委員および一般からのご意見

①委員から流域委員会への意見、指摘 (2008/1/9～2008/1/23 第 70 回委員会以降)

②一般からの流域委員会へのご意見 (2008/1/9～2008/1/23 第 70 回委員会以降)

分散型ローテーション

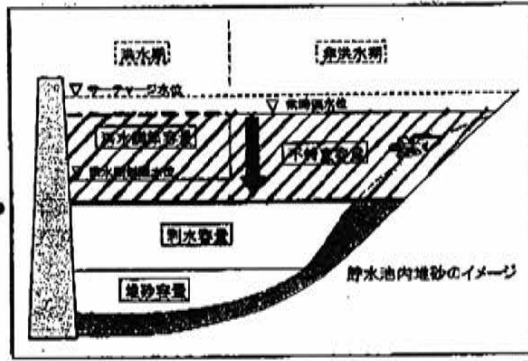
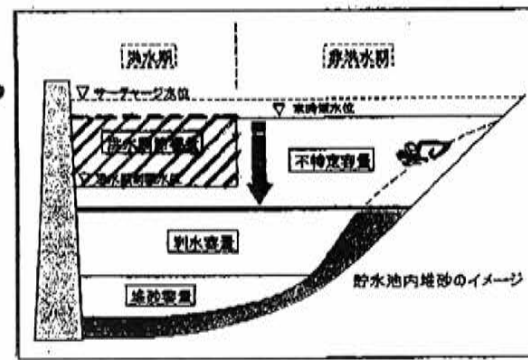
代替容量について、非洪水期であれば洪水調整容量の代替を求める必要はありませんので、不特定容量のみを代替容量として見込むことになります。

そのたの既存ダムも非洪水期において洪水調整容量は必要ないのでこの洪水調整容量を不特定容量の代替容量として利用することで、既存ダム群でローテーションが可能です。

新規計画中の川上ダムに代替容量を見込む必要はありません。

- ① 比奈知 → 青蓮寺+布目
- ② 青蓮寺 → 比奈知+布目
- ③ 布目 → 比奈知

図-1 流体縦断面模式図 (1)

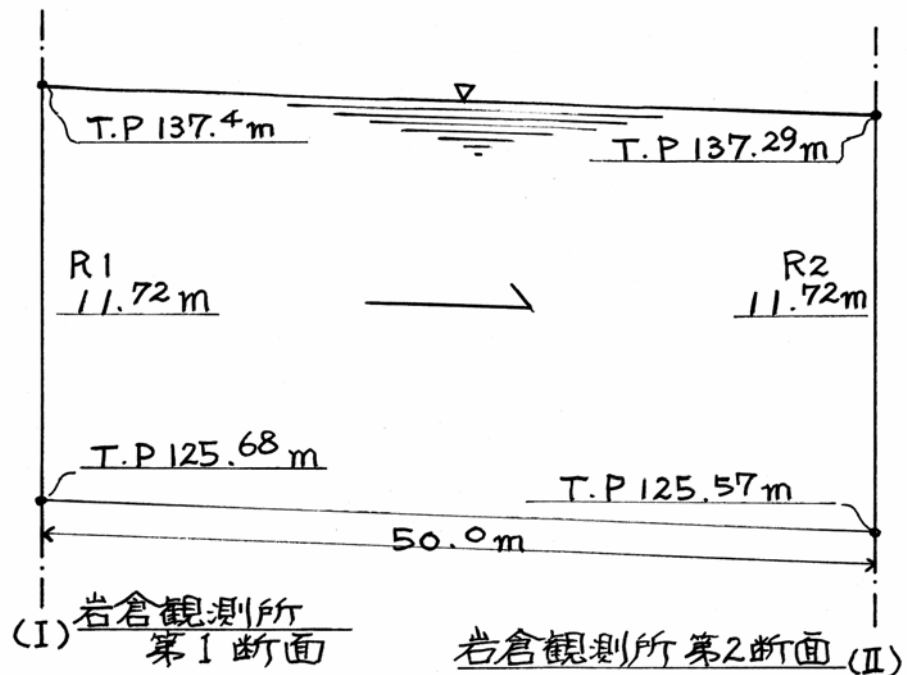
岩倉観測所第1断面での堤防天端高さはT. P138. 6mであり、余裕高さを基準通り1. 2m差し引きT. P137. 4mを洪水流下水面とする。第2断面での天端は更に高い「山付部」であり、ここでは昭和 43 年以來の長い観測期間の中で、1, 000m³/Sを超える流量観測時の「水面勾配」のほぼ中間値 1/455を流体勾配として採用する為、T. P137. 29mを第2断面での洪水流下水面とした。1/455 \div 0. 0022であるので、 $(137. 4 - \chi) \div 50 = 0. 0022$ と式をたて、 $50 \times 0. 0022 = (137. 4 - \chi) \cdots \chi = (137. 4 - 0. 11) = 137. 29 \therefore$ 故に137. 29mとする。動水勾配 $I = 0. 0022$

図 -2 第2断面 横断測量図

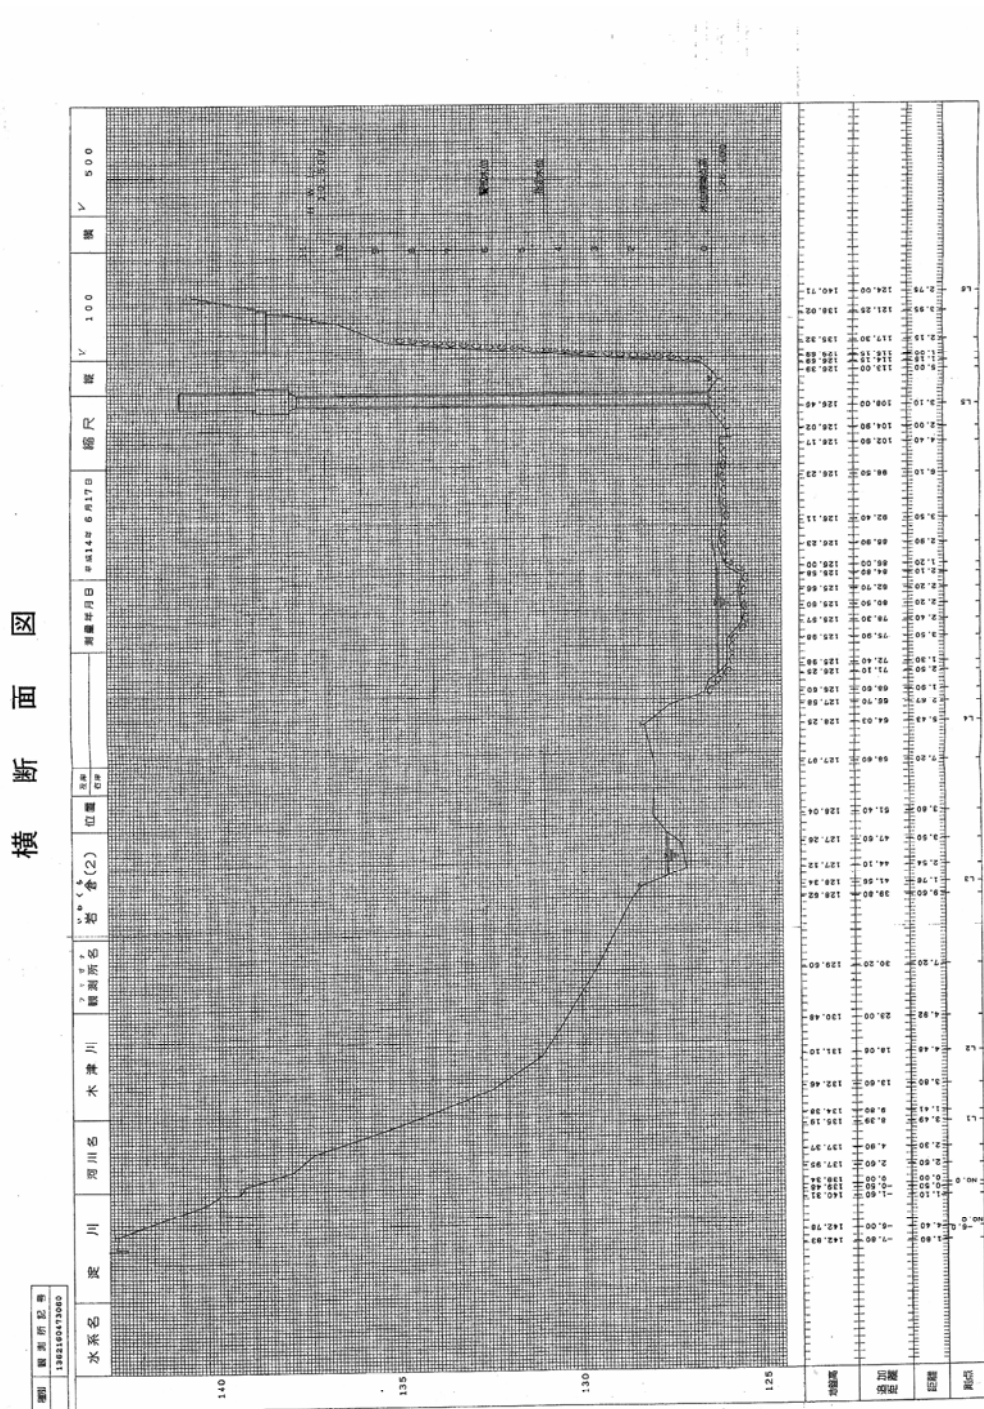
次ページに岩倉観測所第2断面の「横断面図」(平成14年6月17日測量)を示す。上記の洪水流下水面での断面積は、私の分析では1, 021. 3m²である。また潤辺長さは128. 7mとなる。ここにおいて径深 $R = 1, 021. 3 \div 128. 7 \div 7. 935$ である。

図 -3 流体縦断面模式図 (2)

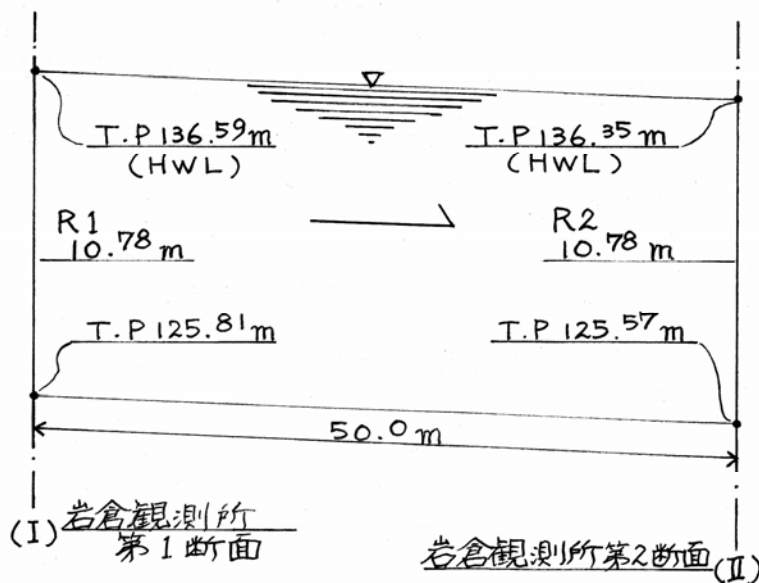
潤辺長さは第2断面の横断測量図を方眼紙に展開・分析し、124.5mを得た。
第1断面計画高水位と第2断面計画位の差を洪水流の水面勾配と考えた。

以上のような結果になり、近畿地整が主張する条件を使い計算したところで、彼等が言う「岩倉峡流下能力=3,100m³/s」は全くの虚構であることがはっきりした。3,700m³/sを越える岩倉峡の疎通量は、もともと存在していたとも言えるが、昭和28年以来43年に至る地元の「岩倉峡対策事業」によって、岩倉石工たちの岩石切り出しによって、更に流下能力を拡大していたのである。今では「上野遊水地」さえ不要ではないか！と言える。近畿地整はこれに真摯な回答を寄せなければならない。
